**Objet :** Loi modifiée du 15 mai 2018 relative à l'évaluation des incidences sur l'environnement (EIE)  
Evaluation du projet « Éolienne à Nothum » sur le territoire de la commune du Lac de la Haute-Sûre – Avis sur le champ d'application et le niveau de détail du rapport d'évaluation  
V/réf : LUX010317.03

Projet « Éolienne à Nothum »

## Avis spécifique du Ministère de l'Environnement, du Climat et de la Biodiversité sur le champ d'application et le niveau de détail du rapport d'évaluation

Fig.1. Impact sonore, annexe A, carte 5b : Immission sonores – Enercon E175 EP5 E2

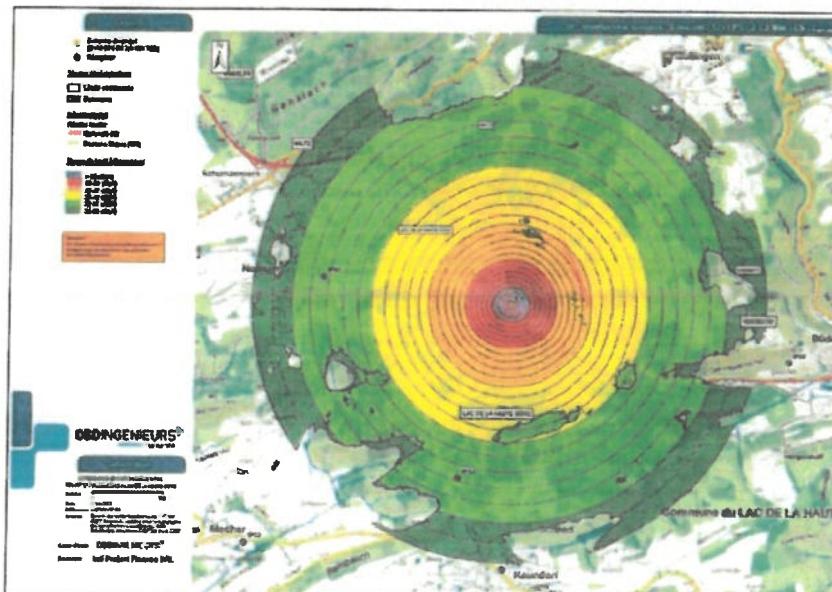
- L'**impact sonore** attendu par le projet (annexe A, cartes n° 5a à 5d) ainsi que l'**étude d'ombrage** (annexe A, cartes n° 6a à 6f) indiquent que l'éolienne planifiée générerait un impact sur la future zone d'activités économiques dont l'implantation est prévue sur les parcelles cadastrales n° 1248/4004 et 1248/4166, dans le cadre de la révision du PAG.
